INFORME DE AUDITORÍA DE CUMPLIMIENTO N° 8666-2026-CG/GRHV-AC

"EJECUCIÓN DE LA OBRA: AMPLIACIÓN DEL CANAL DE IRRIGACIÓN TINCOCC - PACOMARCA EN LA LOCALIDAD DE PACOMARCA, DISTRITO DE OCOYO - HUAYTARÁ - HUANCAVELICA"

PERÍODO: DEL 29 DE JUNIO DE 2020 AL 29 DE DICIEMBRE DE 2022

Imagen n.° 2
Secciones típicas de canal

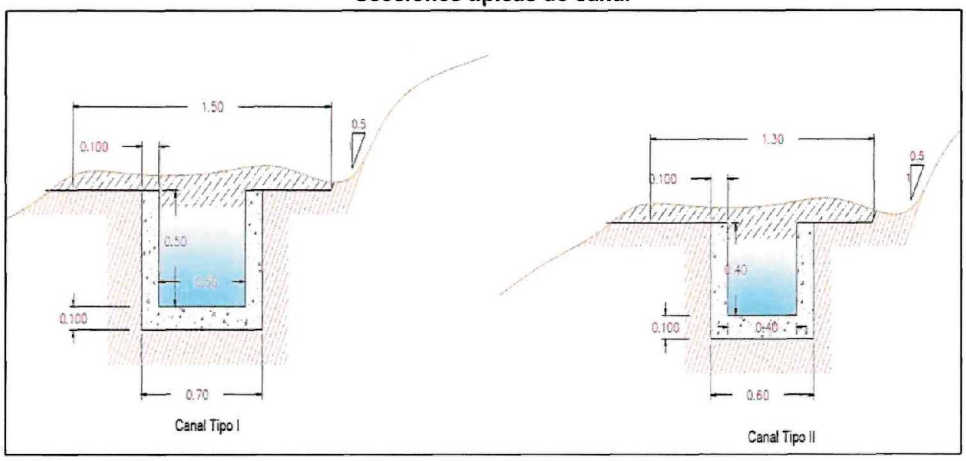
Asimismo, de la revisión de los planos que conforman el Expediente Técnico por Contrata **(Apéndice n.° 3)**, específicamente de la lámina OA-04 "Sección de canal", se advirtió que se ha previsto la construcción de dos (2) tipos de canal de riego abierto de concreto simple. El canal tipo I presenta un ancho de 0,70 m y una altura total de 0,60 m, con dimensiones interiores de 0,50 m x 0,50 m; mientras que el canal tipo II presenta un ancho de 0,60 m y una altura total de 0,50 m, con dimensiones interiores de 0,40 m x 0,40 m; ambos tipos de canal deben ejecutarse empotrados en el terreno natural, como se muestra a continuación:

Imagen n.° 3
PST-01 (Secciones Transversales de canal Km 0+000 – 1+800)

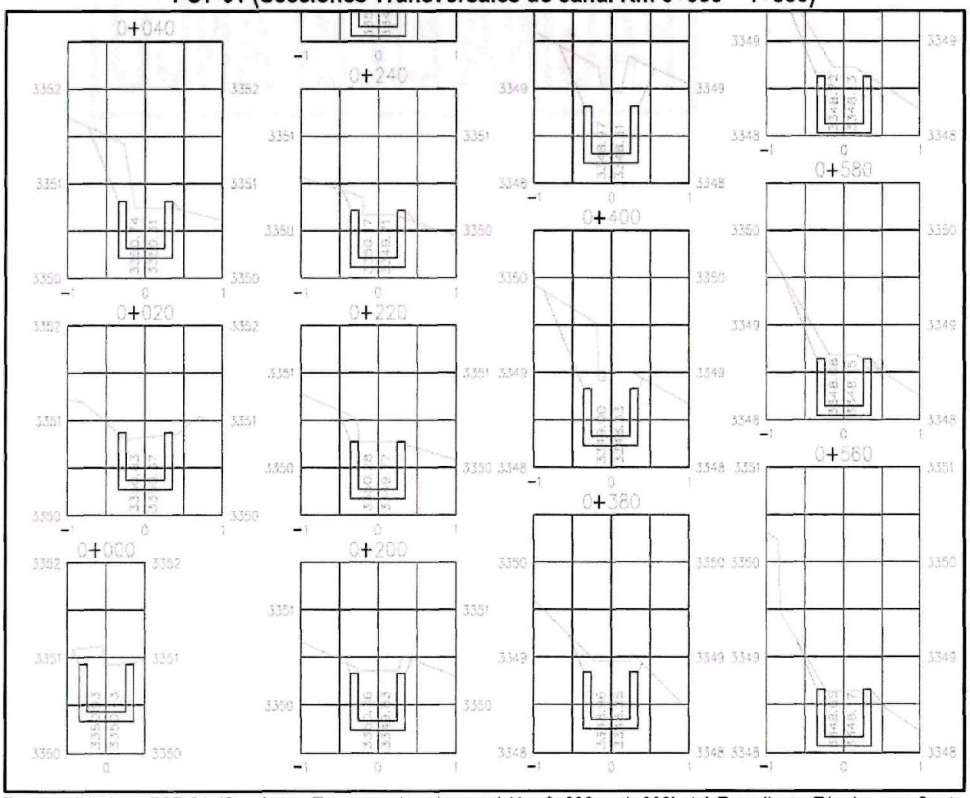
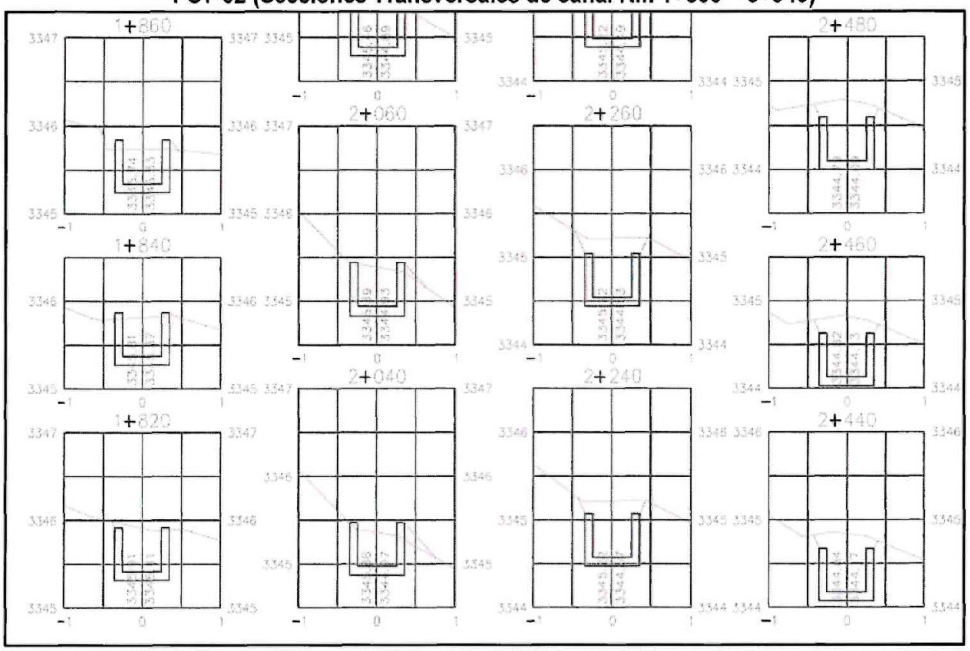
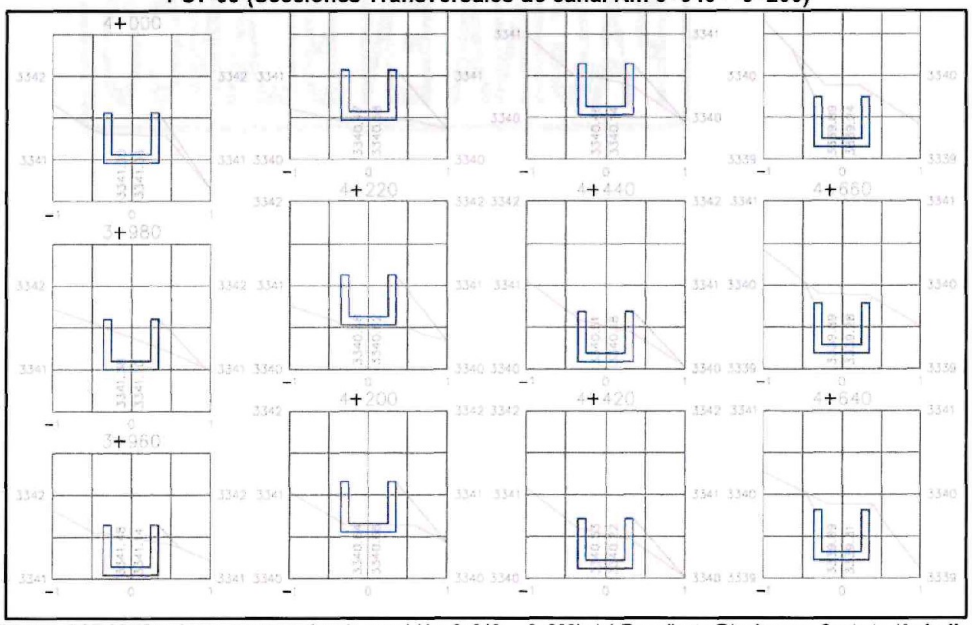
De la misma forma, para la ejecución de la partida "02.02.01 Movimiento de tierras", se debió cumplir las alturas de excavación, cotas y rasantes establecidas en las láminas PST-01 (Secciones Transversales de canal Km 0+000 – 1+800), PST-02 (Secciones Transversales de canal Km 1+800 – 3+940) y PST-03 (Secciones Transversales de canal Km 3+940 – 6+200), a continuación, se muestra algunos extractos de dichas láminas:

Es así que, del análisis y evaluación a los planos antes citados, respecto a las partidas: "02.02.01.01 Excavación manual en material suelto", "02.02.01.02 Excavación manual en roca suelta", "02.02.01.03 Excavación manual en roca fija" y "02.02.01.05 Relleno y compactado con material propio" del Expediente Técnico por Contrata **(Apéndice n.° 3)**, se determinaron los metrados y presupuestos máximos del tramo comprendido del Km 0+000 al Km 6+000, cuyos resultados se detallan a continuación:

Imagen n.° 6
Plano de perfiles longitudinales, láminas PPL-01 (plano en planta y perfil longitudinal Km 0+000 – 1+000)

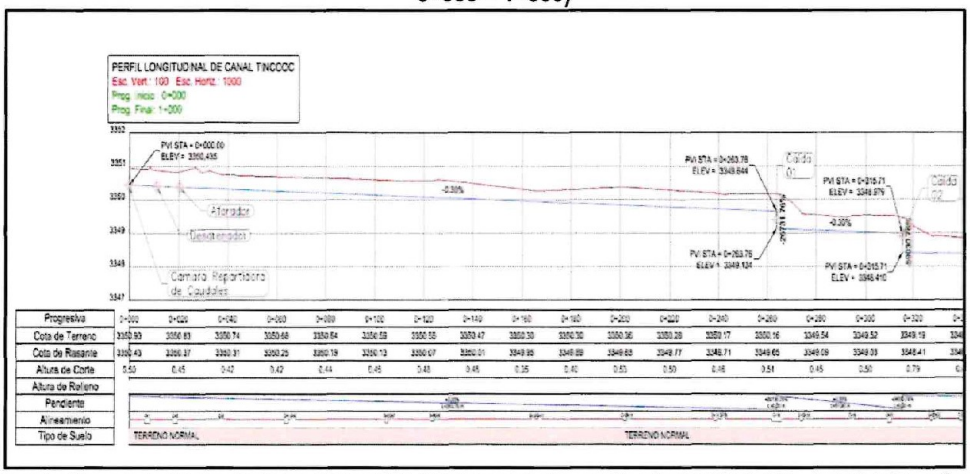
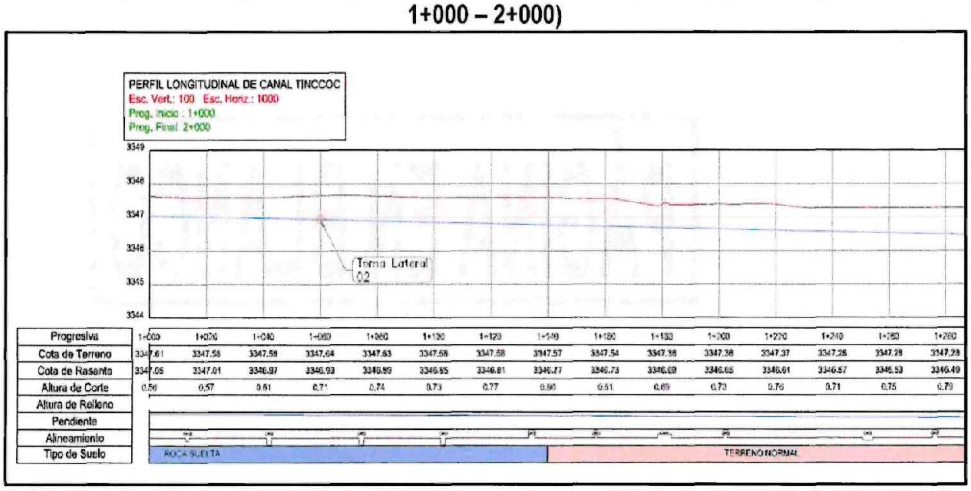
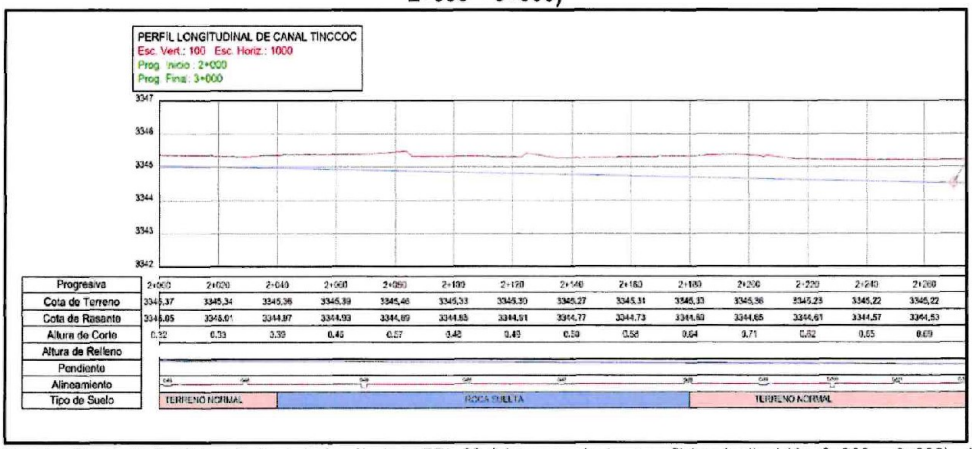
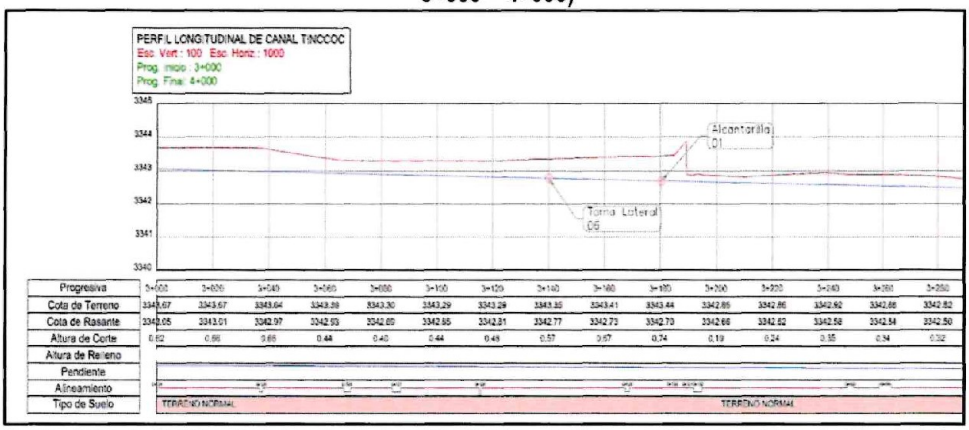
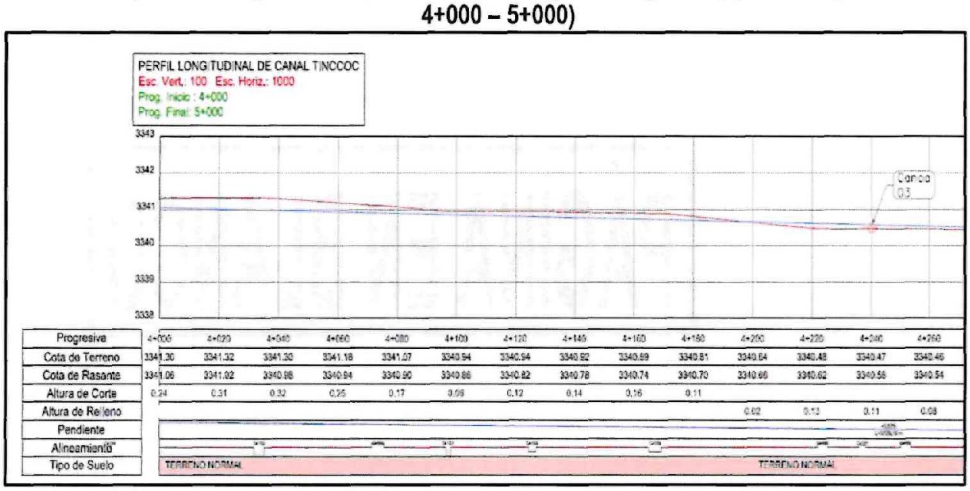
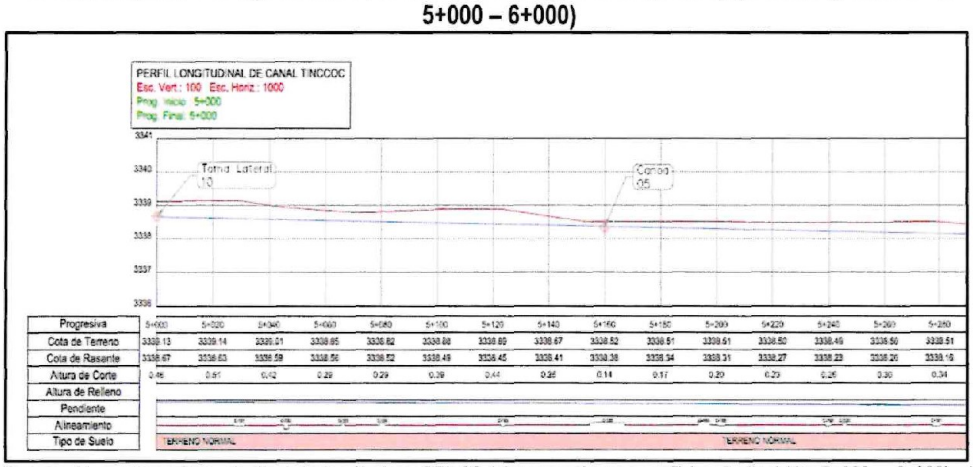
Asimismo, en las láminas PPL-01 (plano en planta y perfil longitudinal Km 0+000 – 1+000), PPL-02 (Km 1+000 – 2+000), PPL-03 (Km 2+000 – 3+000), PPL-04 (Km 3+000 – 4+000), PPL-05 (Km 4+000 – 5+000) y PPL-06 (Km 5+000 – 6+000) del Expediente Técnico por Contrata **(Apéndice n.° 3)**, establecían tres (3) tipos de suelo: material suelto, roca suelta y roca fija para la ejecución de la partida movimiento de tierras, los cuales debieron cumplir las pendientes, cotas y perfiles longitudinales proyectados, como se muestra a continuación:

Con la información obtenida mediante el levantamiento topográfico de campo, se efectuó la comparación del perfil longitudinal real del canal de riego con el perfil longitudinal definido en el expediente técnico aprobado, a fin de evaluar su compatibilidad altimétrica, geométrica y funcional. Del análisis realizado se identificaron las siguientes observaciones:

CUADRO COMPARATIVO DE NIVELES (DIFERENCIA DE ALTURA)				
	KM 0 + 000	KM 6 + 020	DIFERENCIA DE ALTURA	OBSERVACIONES
EXPEDIENTE TÉCNICO **(NIVEL RASANTE)**	3350.430	3336.830	**13.60**	**De la comparación se obtiene una diferencia de altura de 2.26 m, donde se resume que el nivel del expediente técnico se encuentra por debajo del nivel del levantamiento topográfico.**
LEVANTAMIENTO TOPO. **(NIVEL POS PROYECTO)**	3373.730	3362.391	**11.34**

Imagen n.° 12
Plano de "Planta Perfil – Km 0+000.00 – Km 1+000.00 – lámina PP-01"

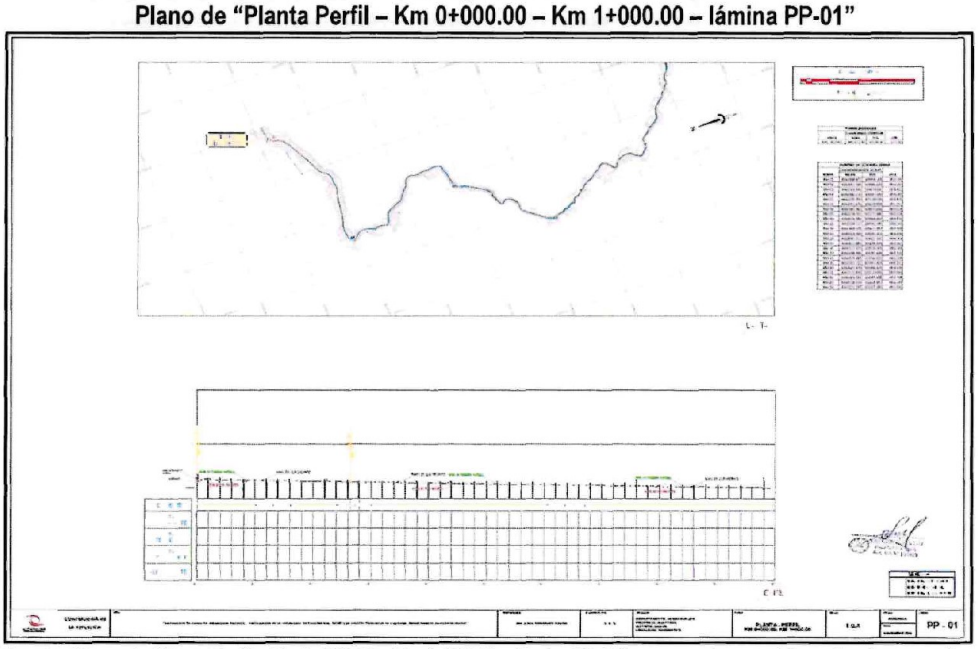
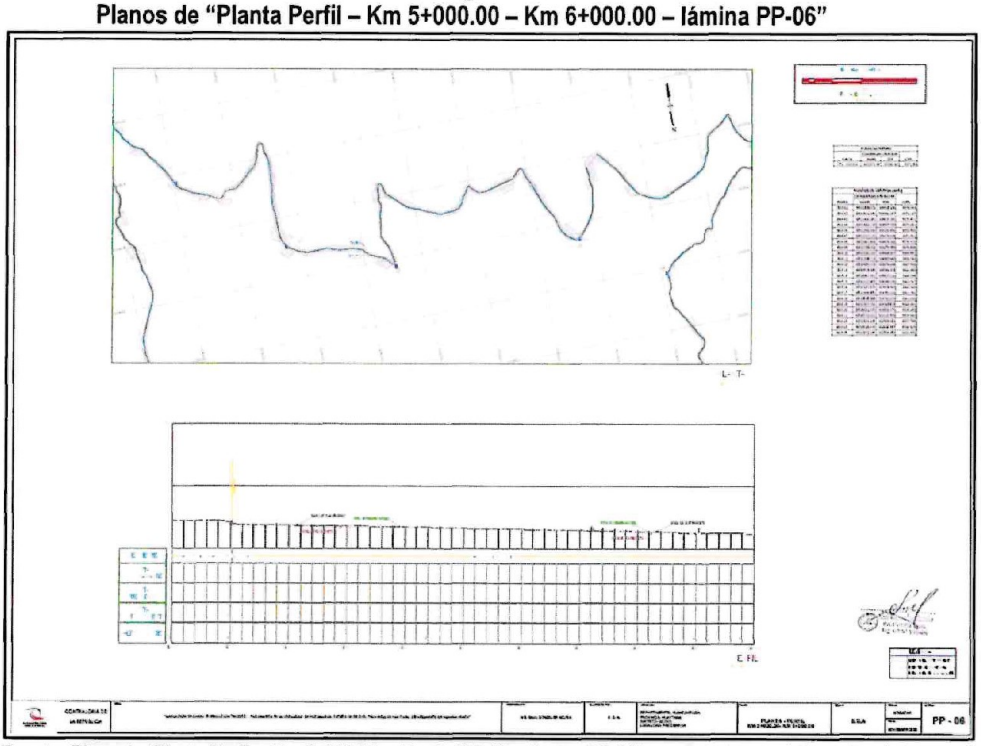
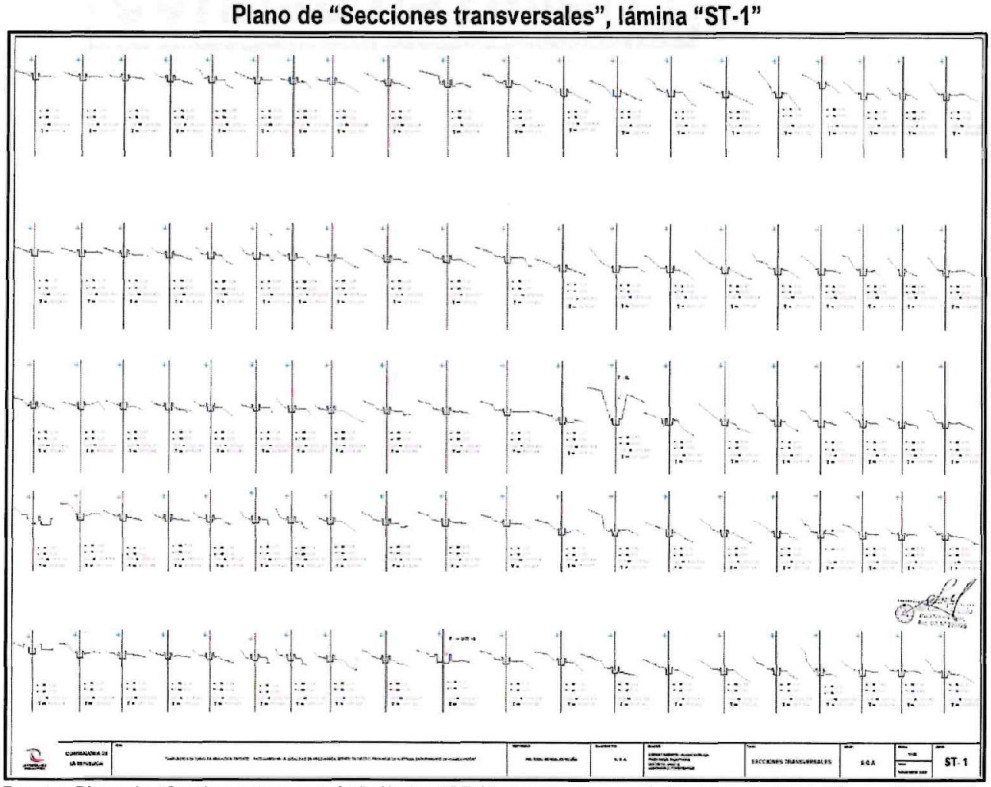
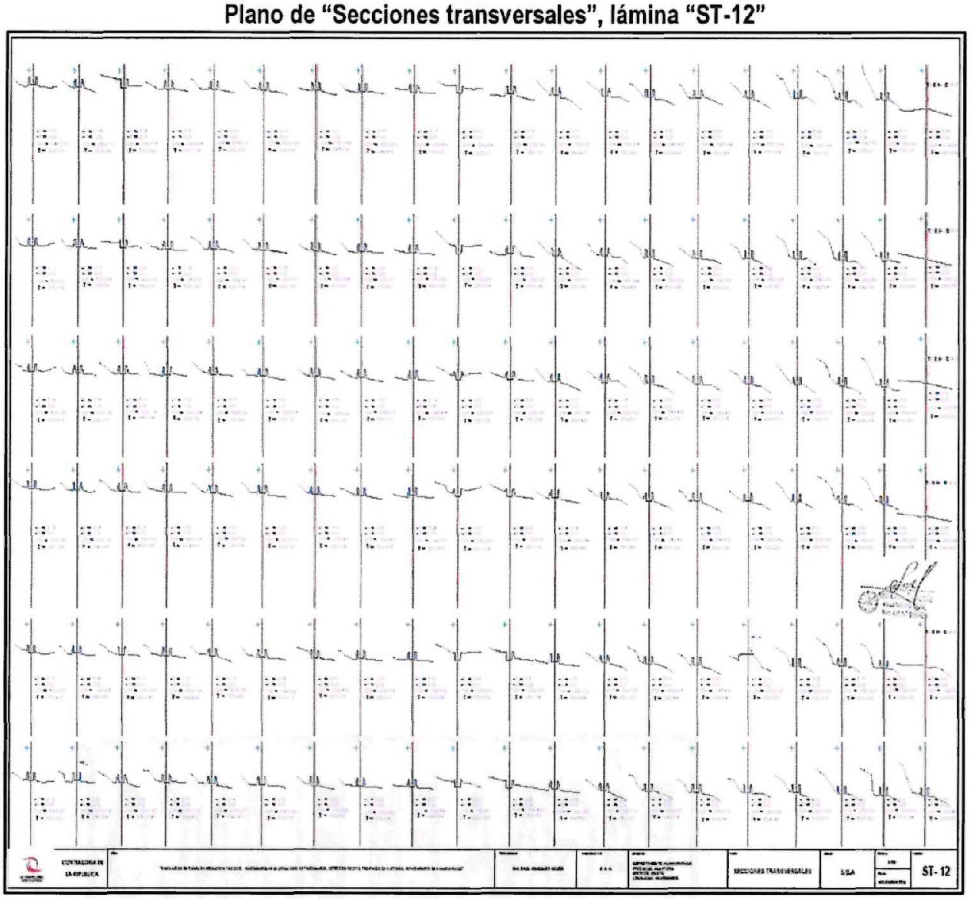
Asimismo, de la revisión a los planos de perfil longitudinal "Planta perfil – Km 0+000.00 – Km 1+000.00 – lámina PP-01", "Planta perfil – Km 1+000.00 – Km 2+000.00 – lámina PP-02", "Planta perfil – Km 2+000.00 – Km 3+000.00 – lámina PP-03", "Planta perfil – Km 3+000.00 – Km 4+000.00 – lámina PP-04", "Planta perfil – Km 4+000.00 – Km 5+000.00 – lámina PP-05" y "Planta Perfil – Km 5+000.00 – Km 6+000.00 – lámina PP-06"; y planos de secciones transversales: "Secciones transversales", láminas "ST-1 , ST-2, ST-3, ST-4, ST-5, ST-6, ST-7, ST-8, ST-9, ST-10, ST-11 y ST-12", que remitió el consultor del servicio topográfico mediante carta n.° 001-2026/SGA de 16 de febrero de 2026 **(Apéndice n.° 7)**; se aprecia que el nivel de subrasante se encuentra a un nivel superior a lo que establece el Expediente Técnico por Contrata; por lo que, se evidenció que si hubo modificaciones a las cotas del perfil longitudinal y secciones transversales como se muestra a continuación:

Asimismo, de los planos antes señalados, se evidenció que la subrasante del canal fue ejecutada a una cota superior a la contemplada en el Expediente Técnico por Contrata, lo que generó una reducción significativa en los volúmenes de corte y relleno respecto a los metrados proyectados.

Es así que, del análisis y evaluación a los planos "Secciones transversales láminas ST del 1 al 12"[13] y a la hoja del "Reporte de cálculo de volumen canal de riego"[14] del servicio de levantamiento topográfico **(Apéndice n.° 7)**, muestran los metrados realmente ejecutados hasta la progresiva Km 6+000 de las partidas: "02.02.01.01 Excavación manual en material suelto" (1078,18 m3), "02.02.01.02 Excavación manual en roca suelta" (91.47 m3), "02.02.01.03 Excavación manual en roca fija"(146,60 m3) y "02.02.01.05" Relleno y compactado con material propio" (22,60 m3), como se detalla a continuación:

Fotografía n.° 10: Se observa que en la progresiva 0+300, la sección del canal no cuenta con relleno de material propio, registrándose una exposición de las paredes exteriores de (0.25 m en el lado derecho y 0.50 m en el lado izquierdo).

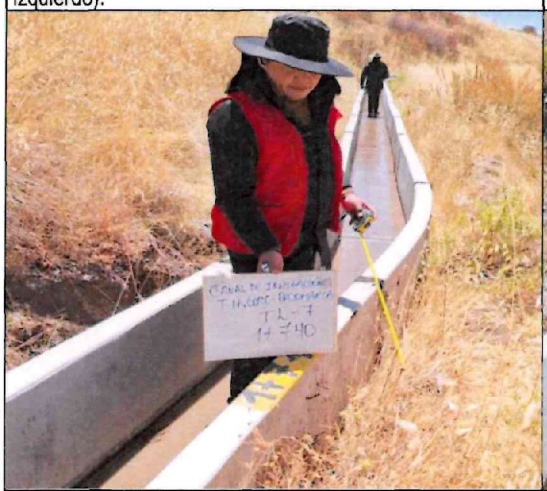
Fotografía n.° 9: Se observa que en la progresiva 0+060, la sección del canal no cuenta con relleno de material propio, registrándose una exposición de las paredes exteriores de (0.13 m en el lado derecho y 0.22 m en el lado izquierdo).

Fotografía n.° 11: Se observa que en la progresiva 0+780, la sección del canal no cuenta con relleno de material propio, registrándose una exposición de las paredes exteriores de (0.10 m en el lado derecho y 0.60 m en el lado izquierdo).

Fotografías n.ºs 57 y 58: Desde la progresiva Km 9+000 al 9+400 se evidencia Juntas con tecnopor y sellado deficiente, sin asfalto ni recubrimiento adhesivo superficial.

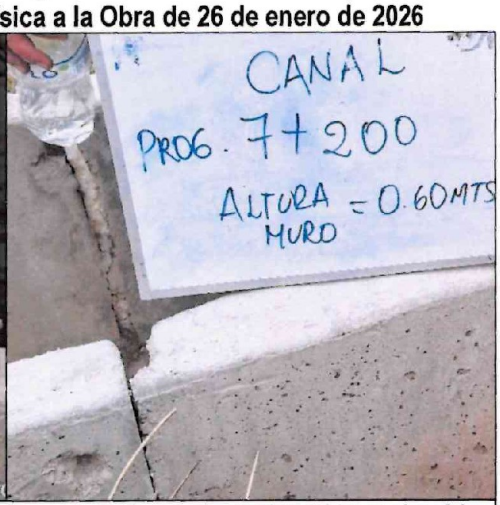
Fotografías n.ºs 55 y 56: Desde la progresiva Km 8+000 al 9+000, se evidencia Juntas con tecnopor y sellado deficiente, sin asfalto ni recubrimiento adhesivo superficial.

Fotografías n.ºs 59 y 60: Desde la progresiva Km 6+800 al Km 7+000 (aprox.), se evidenció juntas sin asfalto (por desprendimiento), sellado inadecuado (con grietas e irregularidades), así como falta de adherencia y acoplamiento que garantice la impermeabilidad y evite filtraciones de agua.

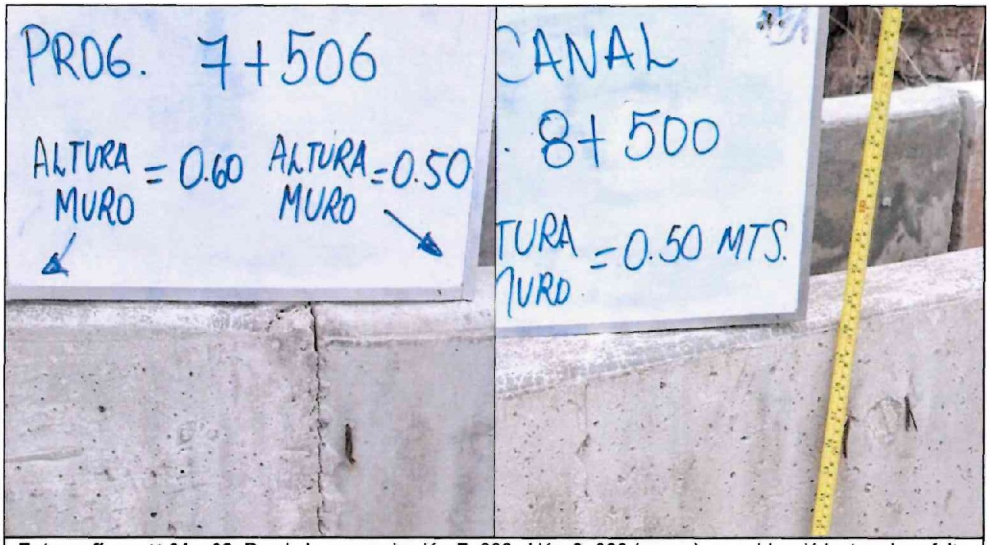
Fotografías n.os 61 y 62: Desde la progresiva Km 7+000 al Km 9+000 (aprox.), se evidenció juntas sin asfalto (por desprendimiento), sellado inadecuado (con grietas e irregularidades), así como falta de adherencia y acoplamiento que garantice la impermeabilidad y evite filtraciones de agua.
